监 理 整 改 通 知 单

工程名称: 森源禹州梨园沟 120MWp 光伏发电项目 14#工地 35KV 线路送出工程 编号: 015

事由: 关于 15#基础浇筑的相关事宜

问题图片见附页:

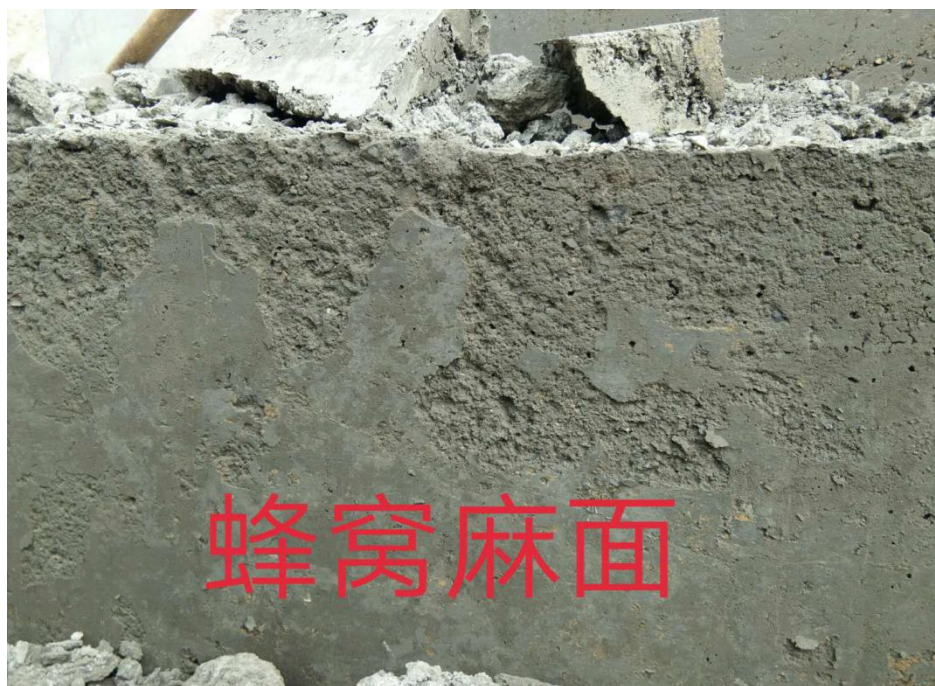
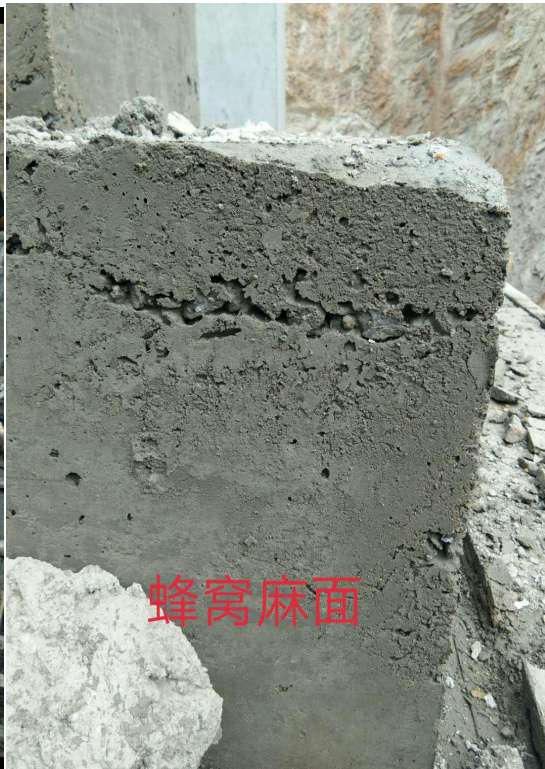
1、2018 年 3 月 15 日进行 15#基础混凝土浇筑, 西南角塔基浇筑至第二承台, 东南角塔基浇筑至第三承台时停止浇筑, 没有连续施工一次成型, 不符 GB50010 规范要求。

3、13#基础拆模后出现蜂窝麻面现象, 要求你方对出现该现象的部位进行修复, 并于 3 月 17 日前完成。

以上问题的严重性已向你施工方说明, 也已向业主汇报, 希望贵方尽快制定解决方案整改问题。要求你方于 2018 年 3 月 17 日前完成整改, 整改完成前严禁进入下道工序; 并要求你方对第 1 条、第 2 条质量问题做第三方检测, 如果未做第三方检测, 业主方和监理方对此基础不予认可。
